Boletim Técnico Nº 42
Data: 14/01/2025

Título: Substituição do monobloco (MBL0R141) do freezer 1400L para instalação de 2 válvulas solenoides.

CIRCUITO DO MONOBLOCO MBL0R141 DESCONTINUADO

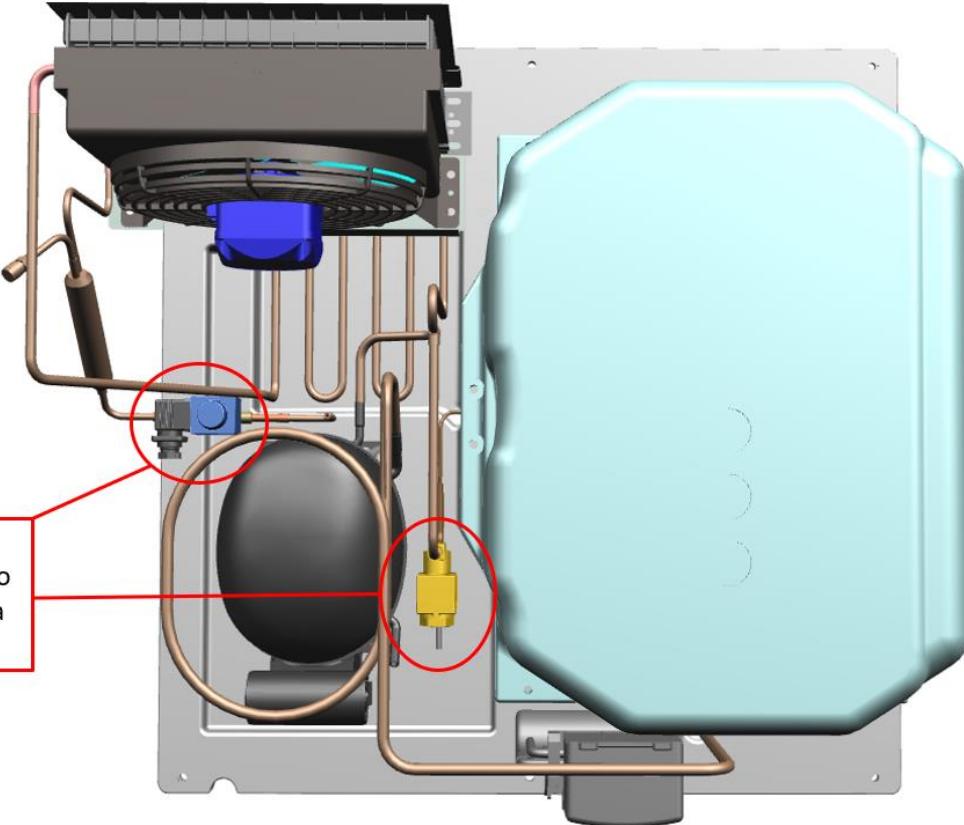
O monobloco do freezer de 1400L, comercializado com o número de série mencionado abaixo, passou por alterações no esquema elétrico e no circuito de refrigeração, passando a utilizar 2 válvulas solenoides.

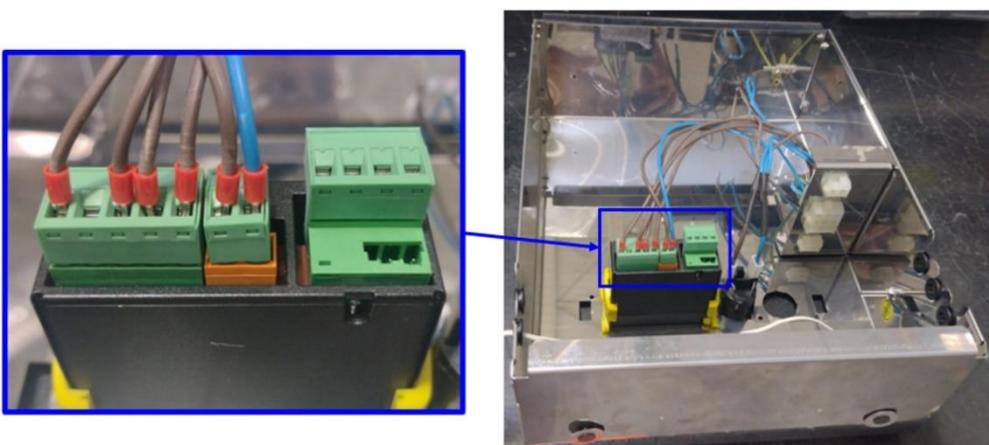
MONOBLOCO MBL0R141		
Referência	Descrição	A partir do número de série abaixo
MBL0R141	MONOBLOCO REFRIGERACAO 1400 BT	P.25.03.A.MBL0R141.000001
CIRCUITO DO MONOBLOCO MBL0R141 ATUAL		
 <div style="border: 1px solid red; padding: 5px; margin-top: 10px;"> Monobloco com a posição de 02 válvula solenoide. </div>		
PRODUTOS QUE UTILIZAM O MONOBLOCO MBL0R141		
Referência	Descrição	
67606601	FREEZER VERT.ACO INOX N1340L.PT.ACO	
67606621	FREEZER VERT.ACO INOX N1340L.PT.BIP	
67606641	FREEZER VERT.ACO INOX N1340L.4PTS.

Para a reposição de um monobloco completo na versão atual, deve ser solicitado o código abaixo:

67605962 - UNIDADE CONDENSADORA 1400L FREEZER

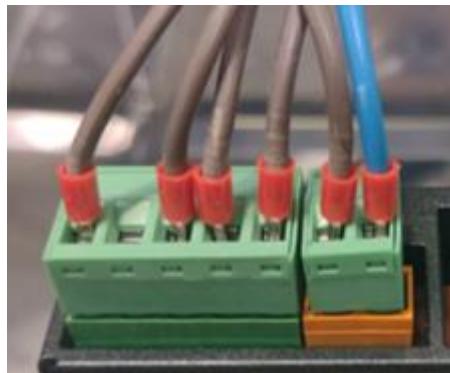
4.3. Tira os conectores Hylock de 2 e 9 vias do cavalete.

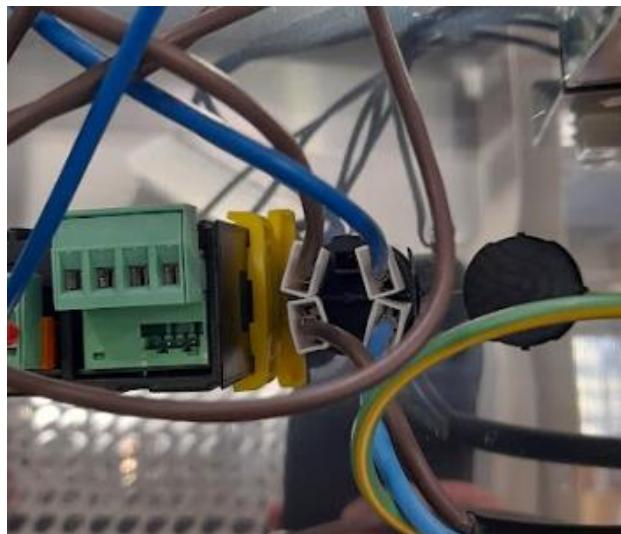
- 4.4.** Com uma chave de fenda desconectar os condutores dos conectores verdes do controlador.

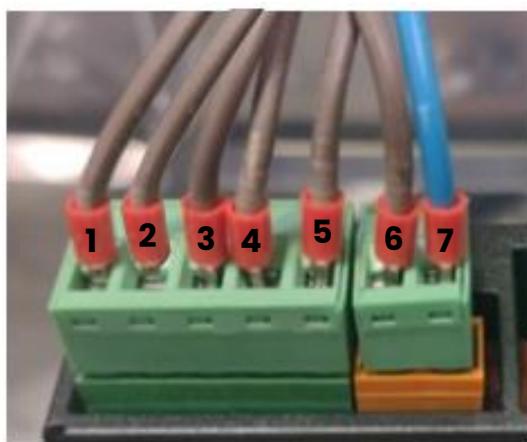
- 4.5.** Desconectar os conectores faston do interruptor geral.

Esquema elétrico novo:

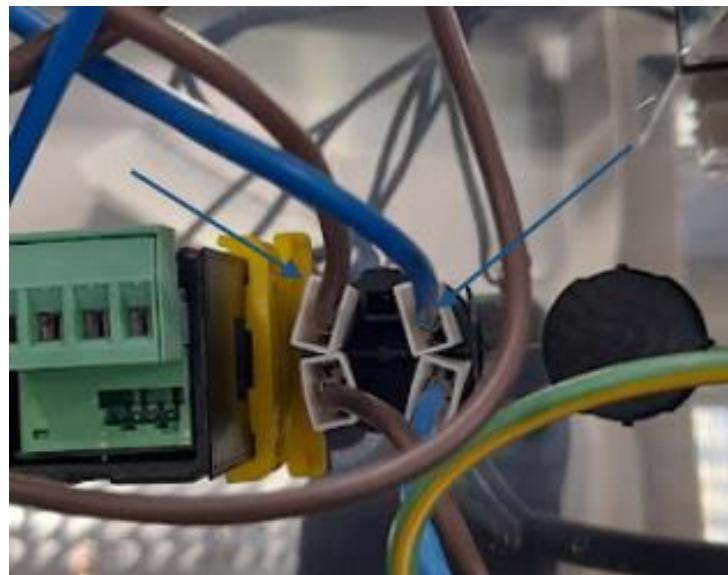
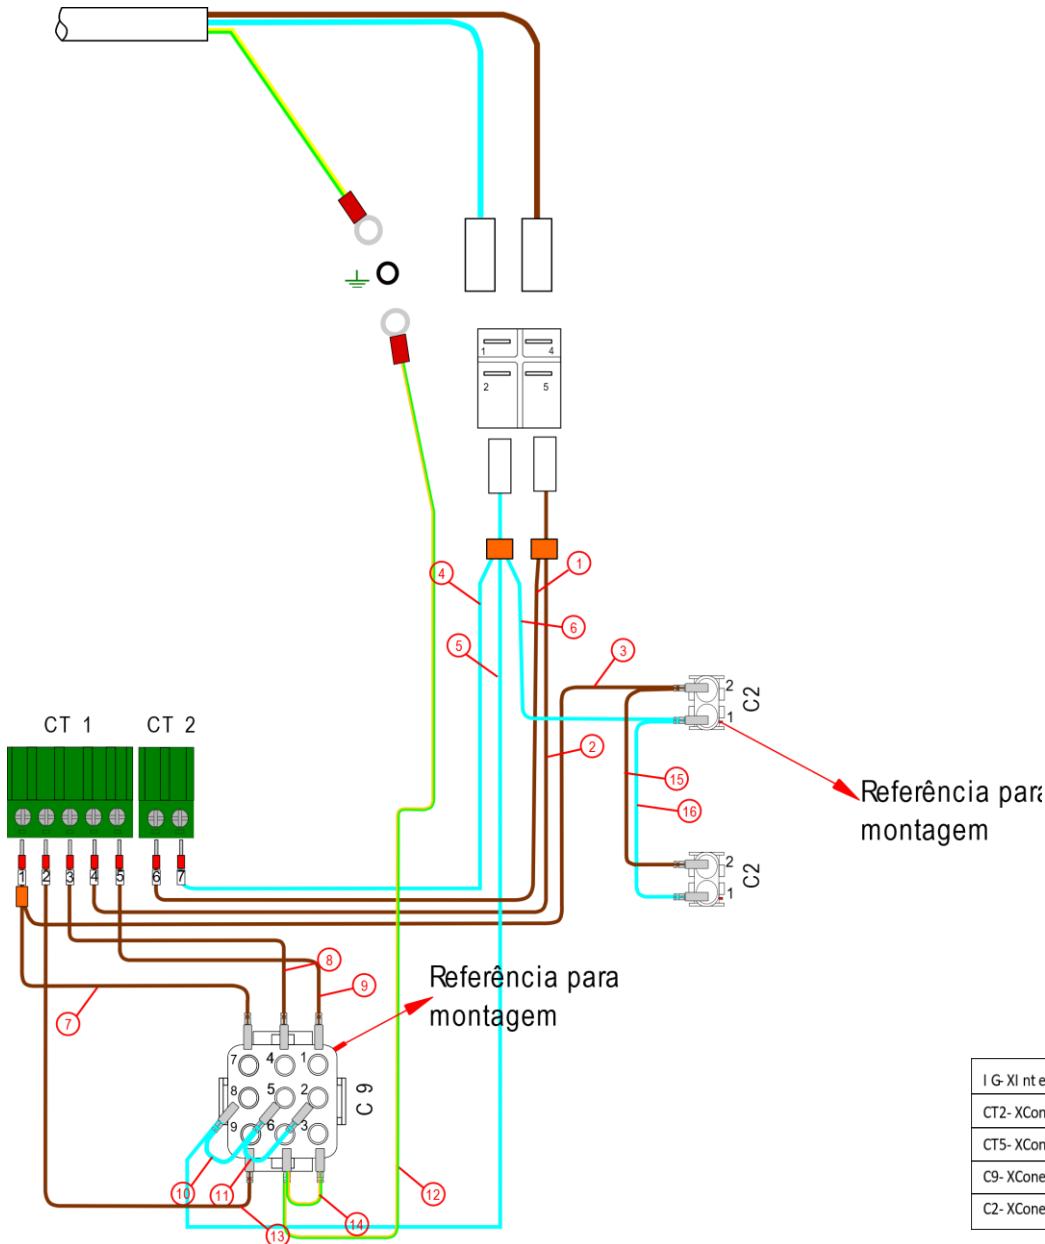
- 4.6.** Começar a conectar o novo chicote nos conectores verdes do controlador respeitando a identificação numerada em cada condutor, seguindo o esquema elétrico novo.

- 4.7.** Montar os conectores Hylock no cavalete ou na lateral da caixa elétrica, dependendo do modelo.

- 4.8.** Conectar os faston no interruptor geral respeitando fase e neutro (marrom e azul) conforme a posição no interruptor.
